FTI-TLP4: Notas de preparación y cobertura del vehículo

Make	Model	Year	Install	ECU	Lights	Locks	Trunk/Hatch	I/O Changes
DL-TL6 Toyota	Avalon PTS AT	2013-15	Type 3	3/DKP	Park / Auto Yes	No	No	Green White/Blue N/A

Descripción general: Conector de cerradura de puerta mal cableado, se requiere reparación en campo.

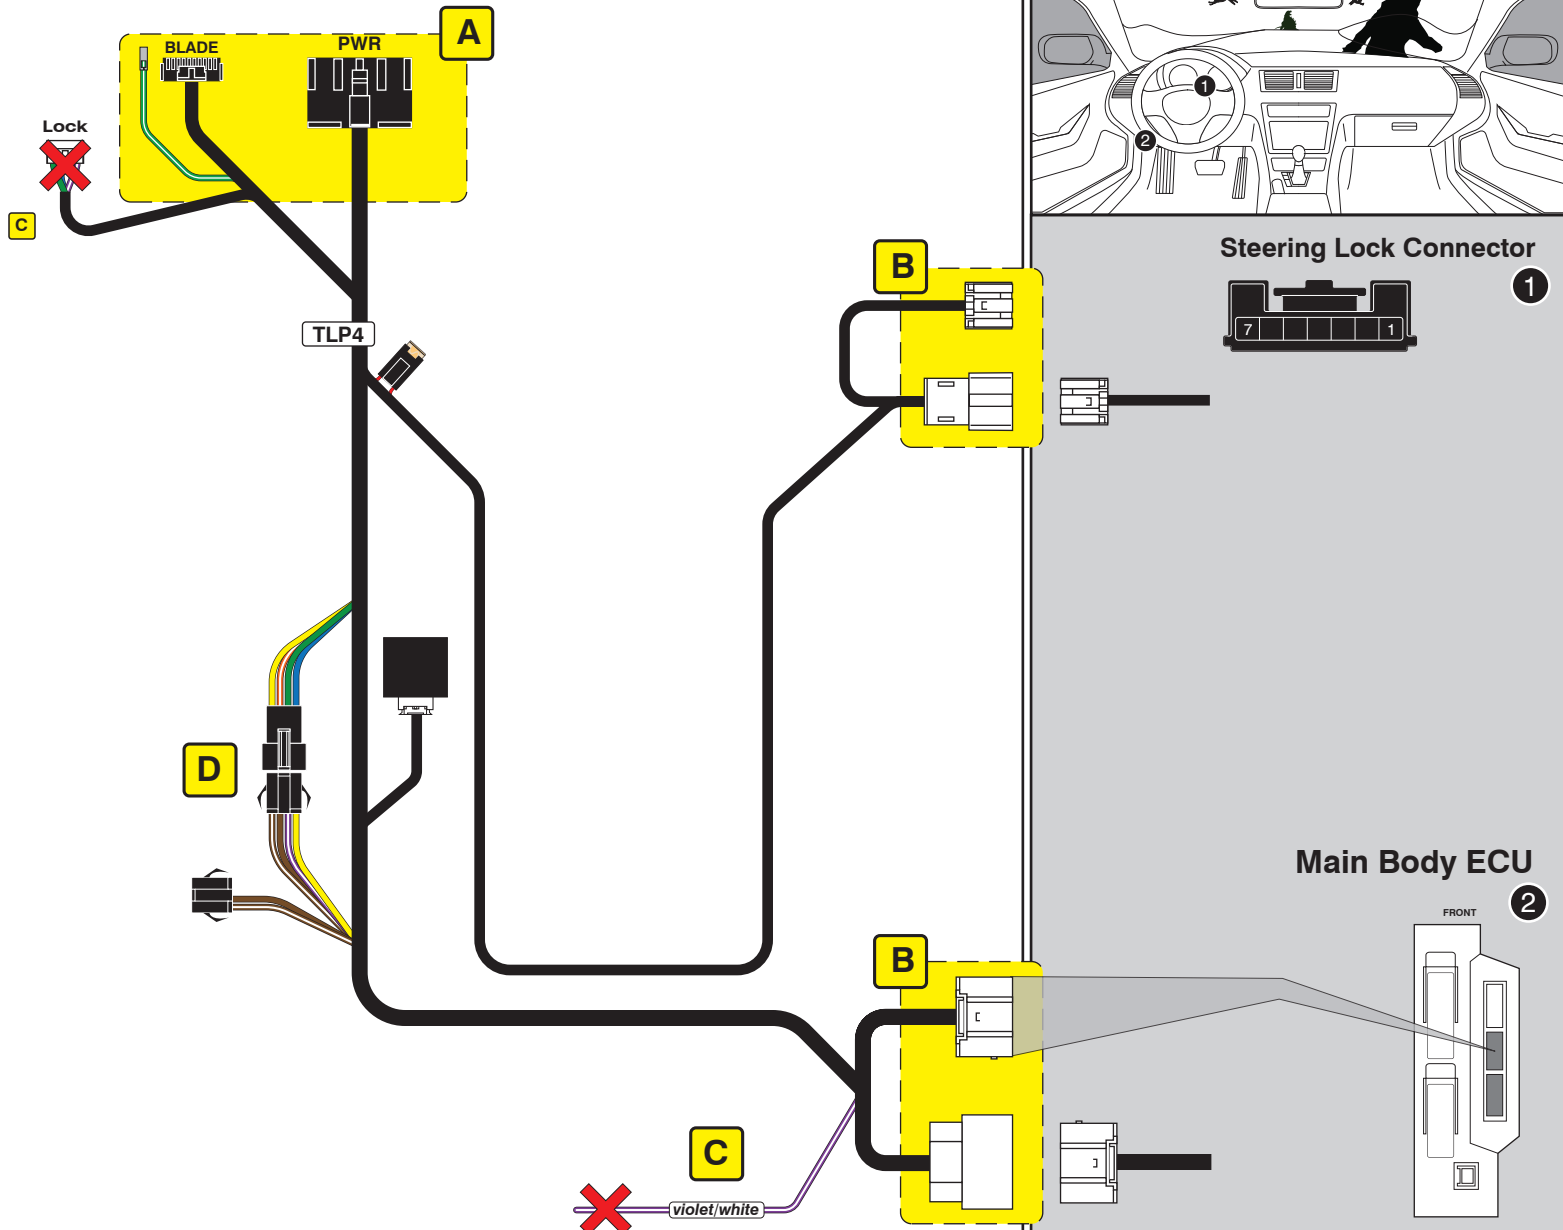
Problema: una revisión de las muestras más recientes de arneses en T FTI-TLP4 reveló un cable de salida troncal fuera de lugar en el conector de 6 pines conector de accesorios de bloqueo que requiere que el cable se reubique en la posición correcta, para garantizar un funcionamiento seguro cuando se usa. **El uso del arnés sin abordar el problema dará como resultado una falla en el control del maletero/escotilla, y es posible daño al vehículo BCM.**

Corrección: El cable morado/blanco del arnés en la última producción de arneses FTI-TLP4 se insertó en el posición normalmente utilizada para la conexión de alimentación de +12 V en el arnés de accesorios. Antes de completar la instalación, el instalador debe reubicar el cable morado/blanco del arnés en la posición correcta, 1 espacio hacia adentro en el conector de 6 pines, vea ilustraciones a continuación en la Fig. 2. Para reubicar la terminal, usando un pico fino o un cuchillo tipo Olfa, presione la lengüeta de bloqueo de la terminal y tire de la cable de la carcasa del conector. Una vez que la terminal ha sido removida de la carcasa, nuevamente usando el pico o cuchillo, levante la lengüeta de bloqueo aproximadamente 1/16" (1,5 mm) y vuelva a insertar el terminal en la posición correcta. Si en el examen inicial de el arnés el conector del accesorio de bloqueo se parece a la ilustración de la Fig. 2, no es necesario modificarlo, el cable está en la posición adecuada.
